编码器大航插类型（-000A）电机产品公告

为提升产品市场竞争力，现推出编码器大航插类型-000A 电机来应对震动较大的电机应用场合、具体产品介绍如下：

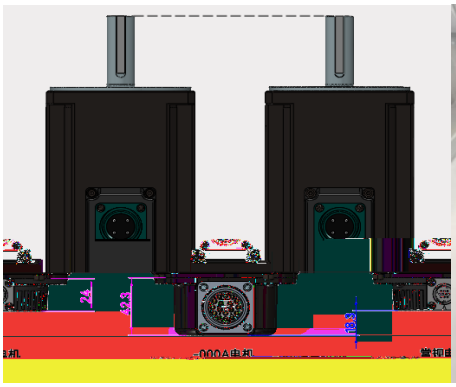
一、 相比于常规电机，当前电机线缆用组件做了加长、防震处理，机身整体相对于常规电机加长 18.3mm

二、 100-[illegible] 法兰原小航插类型所有电机均可定制为此类电机，产品参考对比示意图如下：

五、 大航插类型编码器线缆定义如线缆规格书所示：

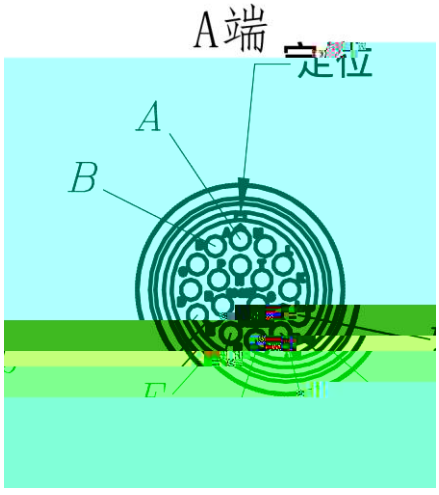
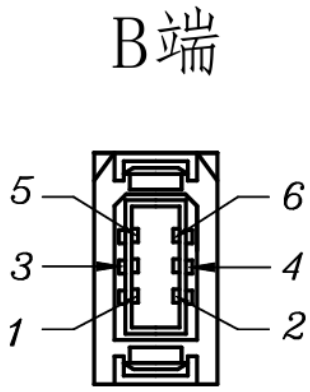
A-B 处线序			
A 端	线型	B 端	信号名
G	AWG26	1	VCC
F		2	GND
A		5	+DO
B		6	- DO
J		铁壳	SHIELD
E		电池 黄（+）	BAT
H		电池 绿（-）	GND
